Avis délibéré
de la Mission régionale d'autorité environnementale
Provence-Alpes-Côte d'Azur

sur le projet de création d'une serre agricole photovoltaïque à
Cavaillon (84), au lieu-dit Plan du Roulet

N° MRAe
009461/A P

Figure 2: plan de masse du projet - source : étude d'impact

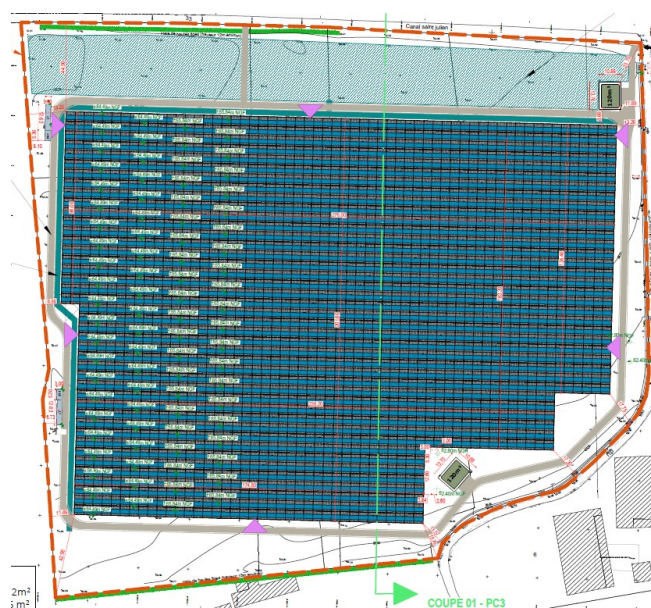
Pour faire face à l'imperméabilisation importante générée par le projet, celui-ci prévoit la création d'un bassin de rétention d'une capacité de 6 898 m³ qui se trouve à plus de 10 m des berges du cours d'eau, comme demandé par la Mission Inter-Services de l'Eau de Vaucluse. Le fond de ce bassin respecte bien les prescriptions de la DDT du Vaucluse puisqu'il se situe à plus de 1 m au-dessus des hautes eaux de la nappe.
